Pratica ARPAE – AAC Metropolitana n. 23019/2019

PROCEDURA VAS/ValSAT art. 5 LR 20/2000

Istruttoria di VAS/ValSAT sul Piano Urbanistico Attuativo (PUA) relativo al sub Ambito 6.1, in variante al vigente Piano Operativo Comunale (POC), autorizzato dal Comune di San Giorgio di Piano con delibera di Giunta n. 16 del 9.04.2019

RELAZIONE ISTRUTTORIA

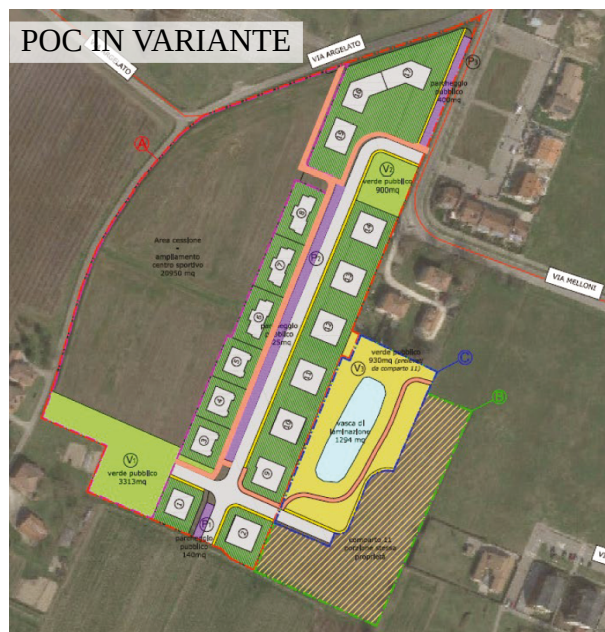
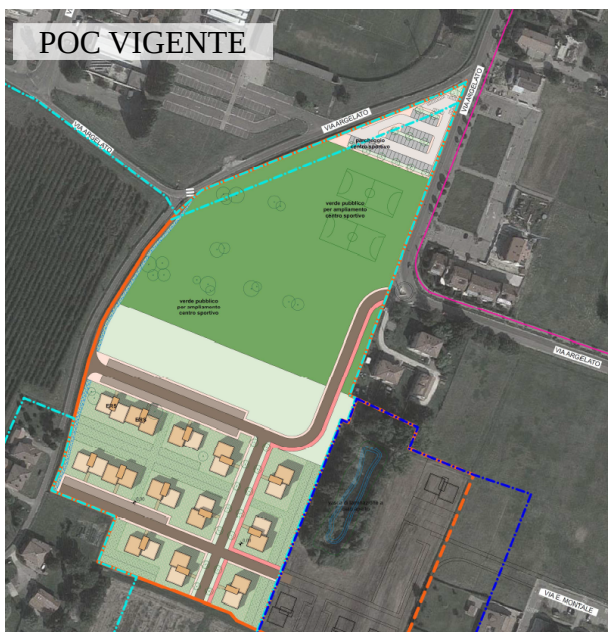
La modifica apportata dal PUA al POC riguarda la ripermimetrazione in ampliamento dell'originale perimetro del sub ambito 6.1 per includere, sul lato est, un macero esistente con area verde di pertinenza, attualmente incluso nel Comparto 11, che avrà, con gli adeguati interventi, la funzione di cassa di laminazione.

Con la Variante viene annessa al comparto 6.1 una porzione del comparto 11 di ST = mq 6.280.

Il Sub ambito 6.1 assume così una Superficie Territoriale di mq. 50.067.

Viene inoltre modificato l'assetto planivolumetrico rispetto al POC vigente.
